改善箇所説明図

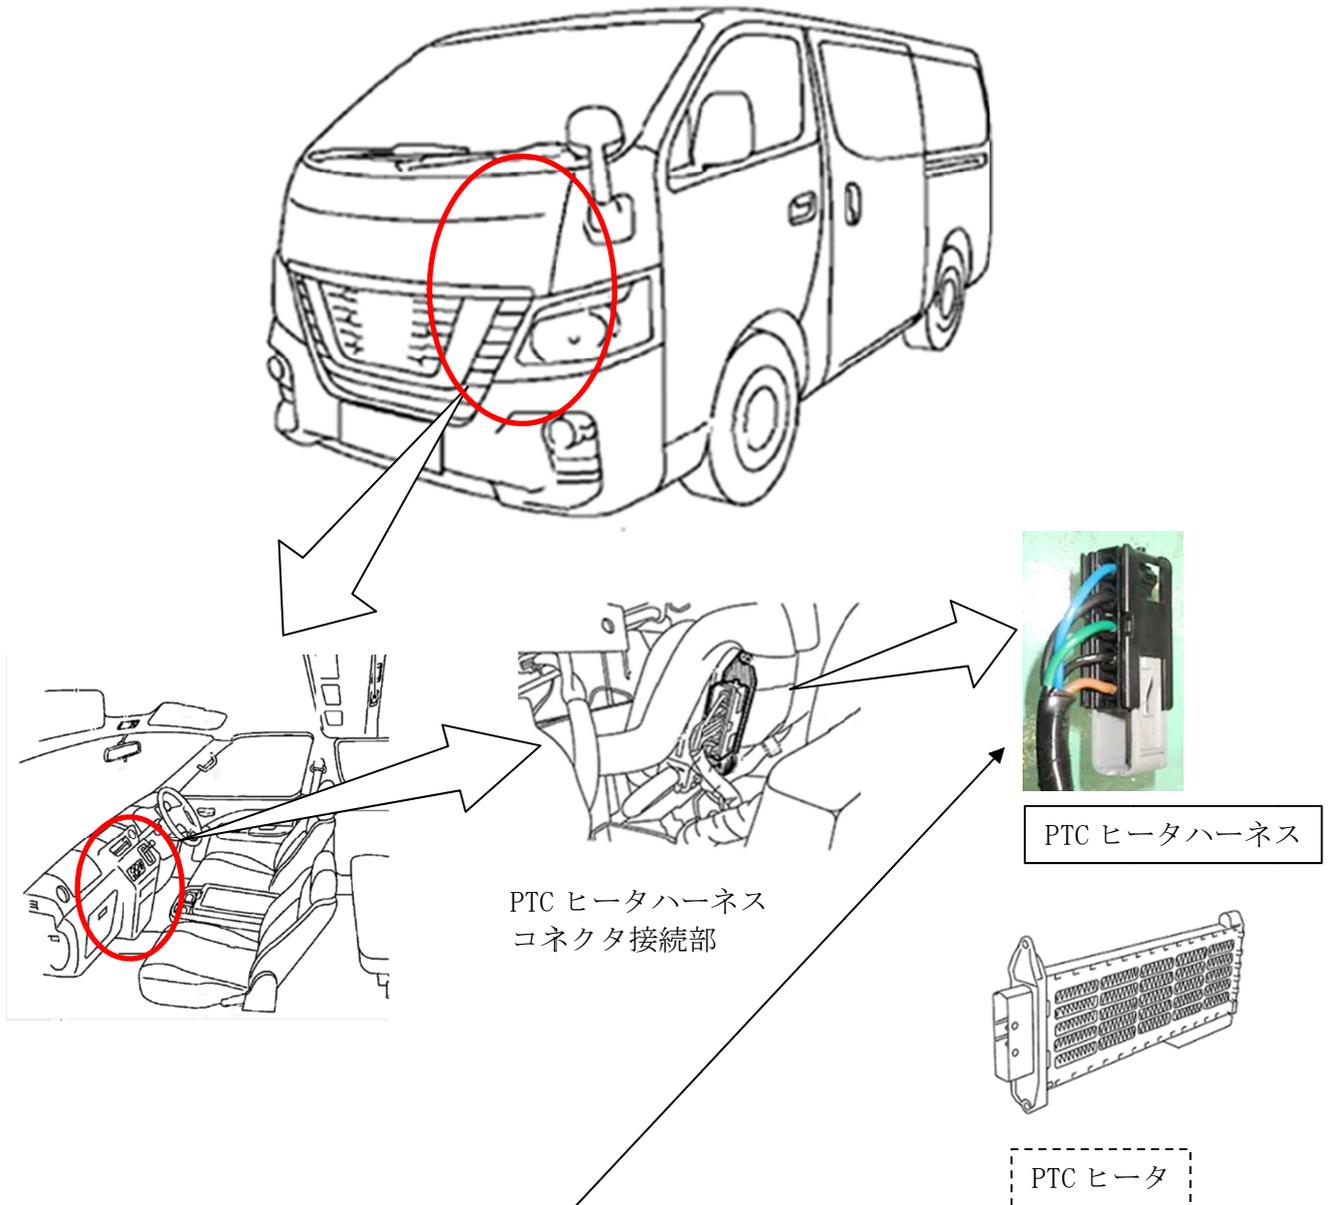
基準不適合発生箇所

暖房を補助するPTCヒータのハーネスにおいて、ハーネス電線径が不適切なため、PTCヒータが最大出力で連続作動すると、発熱によりコネクタ端子が変形することがある。そのため、そのままの状態で使用を続けると、端子部が高温になりコネクタが焼損し、最悪の場合、車両火災に至るおそれがある。

改善の内容

全車両、PTCヒータハーネスを対策品に交換する。また、コネクタ端子部を点検し、変色などが認められた場合はPTCヒータを新品に交換する。なお、PTCヒータの交換部品が無い場合は、準備ができるまで、一時的に機能停止の処置をする。

識別：金色のシールをモデルナンバープレートの上横に貼り付ける。
